## Keuringsverslag van een elektrische laagspanning- en zeer lage spanningsinstallatie

**NIET CONFORM**

Straatnaam Leo Baekelandstraat  
Huisnummer 59  
Busnummer  
Postcode 2030  
Gemeente Ekeren  
Land België

Controlebezoek van een oude huishoudelijke elektrische installatie van een wooneenheid bij verkoop op vraag van de verkoper volgens (KB 08/09/2019) - AREI Boek 1- 8.4.2. en 8.2.1. en 4.2.4.3.

Afbeelding schakel- en verdeelbord:

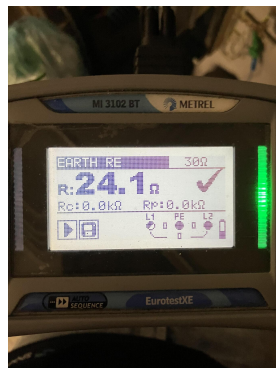
- 14.01 Hoofdequipotentiaal verbindingen dienen verwezenlijkt worden, ontbreken, zijn niet geel-groen, onvolledig, <6mm². (Boek 1 Onderafdeling 5.4.4.1. en 5.1.6.2)

- 15.09 De genaakbare, naakte onder spanning staande delen zijn onvoldoende afgeschermd. (Boek 1 Afdeling 5.1.4. en 4.2.2.3.)
- 19.02 Schakelaar, contactdoos of aftakdoos herschikken en opnieuw bevestigen. (Boek 1 Onderafdeling 1.4.1.3.)
